2022埋運発第71号

廃棄物埋設確認申請書（廃棄体用）の変更について（届出）

核燃料物質又は核燃料物質によつて汚染された物の第二種廃棄物埋設の事業に関する規則第7条第3項の規定に基づき、2023年2月22日付け2022埋運発第57号をもって申請いたしました、当社「廃棄物埋設確認申請書（廃棄体用）」（関西電力(株)美浜発電所（1号埋設施設用充填固化体368本）を、別紙のとおり変更いたします。

廃棄物埋設確認申請書（廃棄体用）変更前後比較表（関西電力㈱美浜発電所（2号埋設施設用充填固化体）
 当初申請（2023年2月22日付け、2022埋運発第57号）

図-1 廃棄体製作の基本フロー

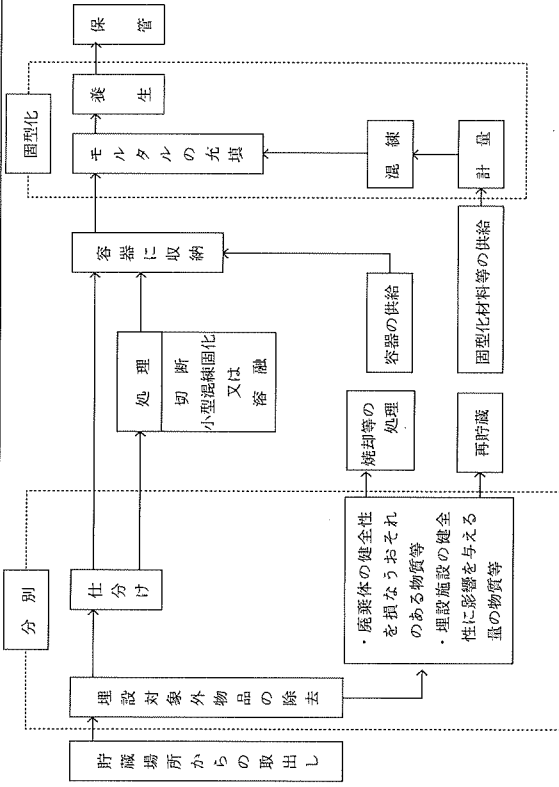
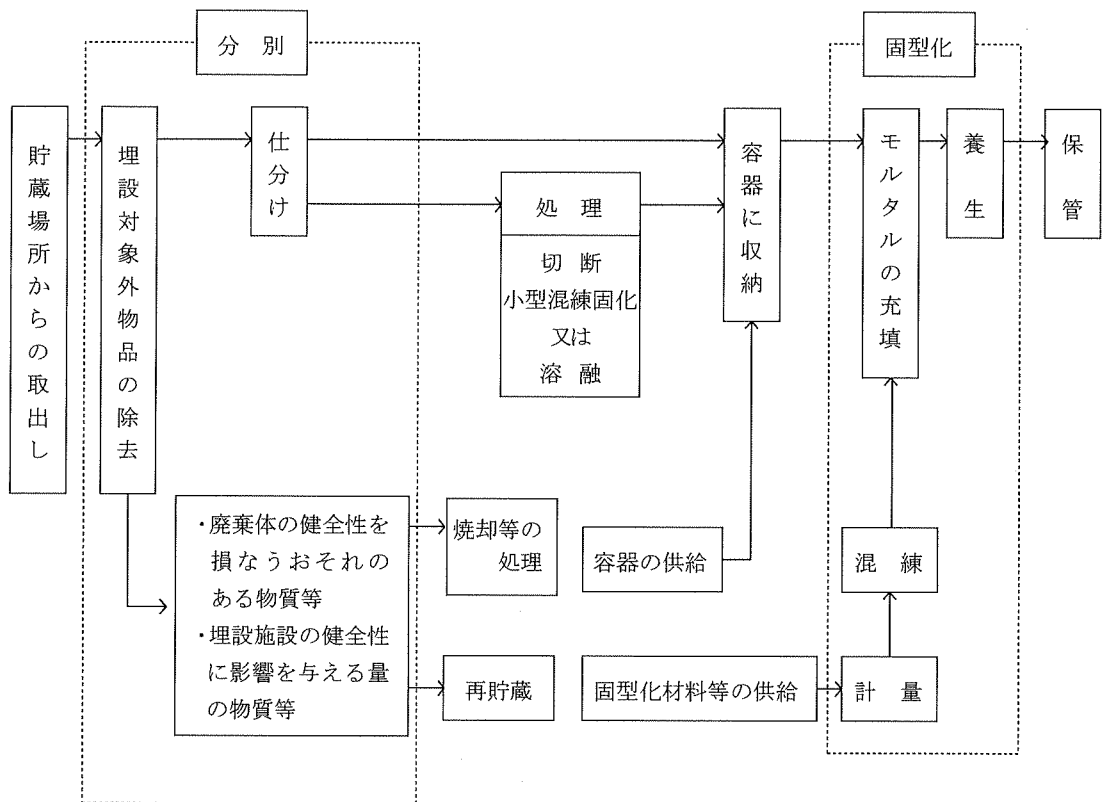
【変更なし】
